## 改善箇所説明図

スペアタイヤ・サポート

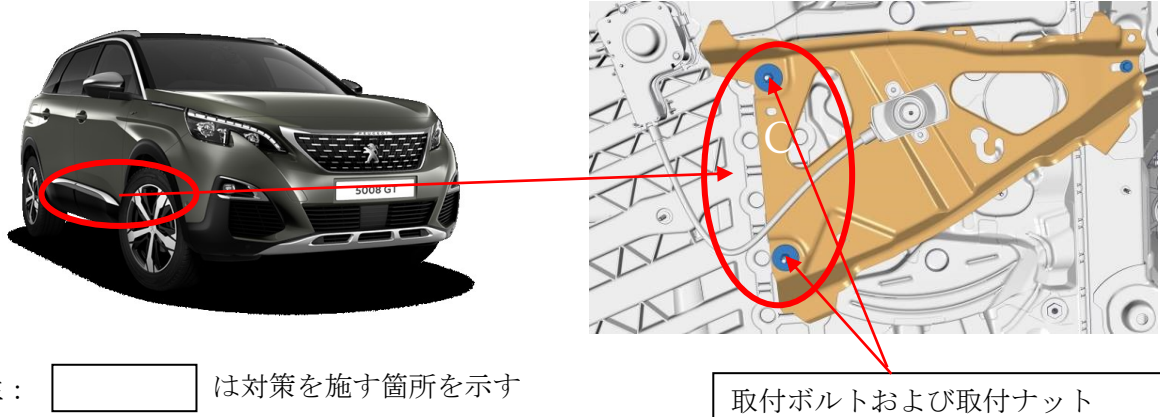
スペアタイヤ・サポートにおいて、取付ナットの締め付け指示が不適切なため、規定トルク通りに締め付けられていないものがある。そのため、車両振動等により取付ナットがゆるみ、スペアタイヤ・サポートが変形し、最悪の場合、スペアタイヤが脱落して他の交通を妨げるおそれがある。

全車両、スペアタイヤ・サポート取付ナットの締め付けトルクを点検し、異常が認められる場合には、取付ボルトおよび取付ナットを新品に交換して規定トルクで締め付ける。なお、スペアタイヤ・サポートに変形が認められる場合は、スペアタイヤ・サポートを新品に交換する。

改善済車両には車台番号打刻の上段左側に黄色ペイントを塗布する。
